**Oggetto : PARERE ADOZIONE PIANO CIMITERIALE COMUNALE**

con proprio atto n° 25 del 26/06/2019 il Consiglio Comunale del Comune di Senago adottava il Piano Regolatore Cimiteriale Comunale (PRCC) ai sensi del DPR 10/08/90 n° 285 e della LR n° 33/99 e successive modificazioni ed integrazioni ed avente come scopo l'ampliamento dello stesso e la contestuale riduzione delle fasce di rispetto;

Immagine 1 – Foto satellitare (fonte Google Maps)

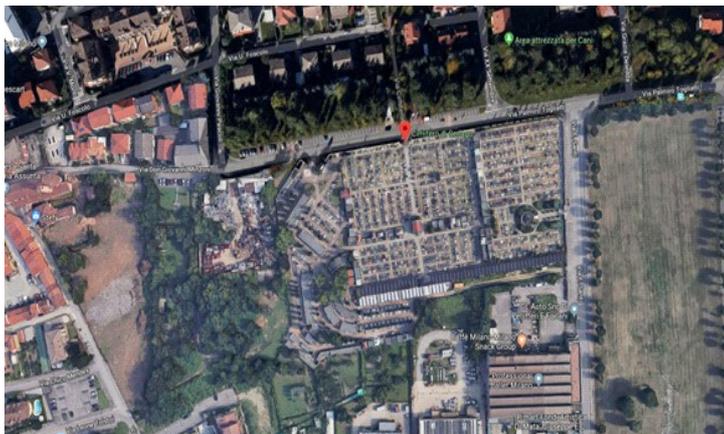
- al confine Ovest, in adiacenza con il muro di cinta del cimitero, risulta insediata una attività produttiva di trattamento e recupero di rifiuti oggetto, da diversi anni, di ipotesi e proposte di trasferimento;
- il progetto di ampliamento presentato in sede di adozione a pag. 15 della sopracitata "RELAZIONE TECNICA" definisce che "l'ampliamento avverrà attraverso due fasi di attuazione definite: **Unità Attuazione 1 (UA1)** e **Unità Attuazione 2 (UA2)** come indicato nella Tavola n.3" così come riscontrabile nel sottostante estratto mappa (Immagine 2);

Immagine 2 – Estratto Mappa progetto (fonte RELAZIONE TECNICA)

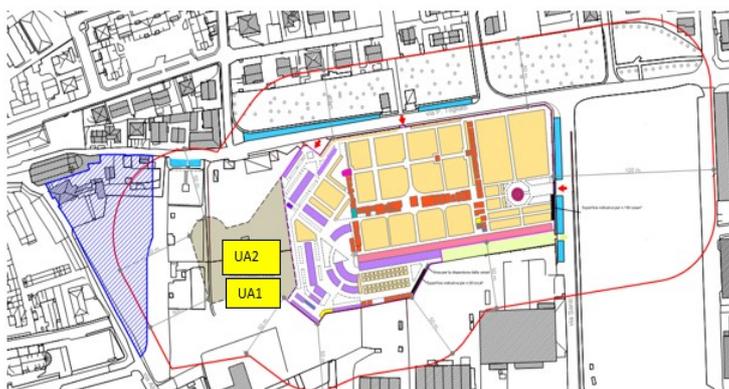
- l'ampliamento previsto per l'Unità Attuativa 2 (UA2) appare irrealizzabile sino al trasferimento in altra sede dell'attività produttiva, nonché degli accertamenti ambientali conseguenti e della eventuale bonifica dei suoli, e che alla data attuale non vengono indicati tempi certi e modalità chiare per l'eventuale delocalizzazione di tale attività talché la "RELAZIONE TECNICA", a pag. 15, ne fa un generico riferimento;
- l'Amministrazione propone quindi di procedere alla realizzazione del solo primo lotto (UA1);
- come riscontrabile nella già citata Immagine 2, e nella successiva Immagine 3 estratta dalle Tavole del PGT vigente, sia la fascia di rispetto attuale che quella proposta interferiscono con il PA individuato come Zona Bb3.02 (Pll Senaghino);

- a) indicazioni di dettaglio in merito alle fasi temporali relative alla delocalizzazione/trasferimento, indagine ambientale ed eventuale bonifica dell'attività di trattamento rifiuti posta a confine con l'impianto cimiteriale che, allo stato attuale, impediscono la realizzazione della Unità Attuativa 2 e il completamento del progetto di ampliamento del Cimitero;
- b) informazioni in merito alle eventuali interferenze tra la nuova fascia di rispetto cimiteriale, per altro perimetralmente coincidente con quella attualmente in vigore, e l'area del PA individuato come Zona Bb3.02 (PII Senaghino).

**Immagine 4 – Estratto Mappa dei Vincoli (fonte Piano Governo Territorio)**

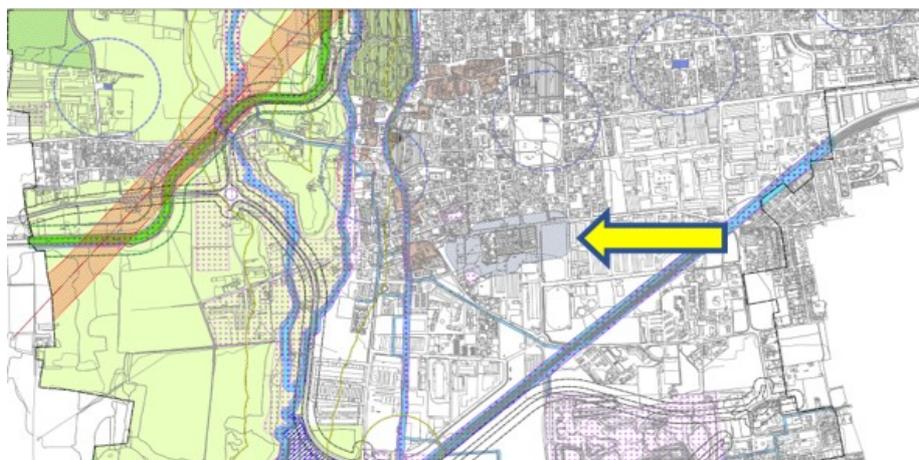
- la successiva Immagine 4 – Carte dei Vincoli estratta dal PGT vigente evidenzia che l'attuale collocazione dell'impianto cimiteriale e il suo successivo eventuale ampliamento non interferiscono con vulnerabilità ambientali quali, ad esempio, i pozzi per l'emungimento di acqua di falda destinata al consumo umano.
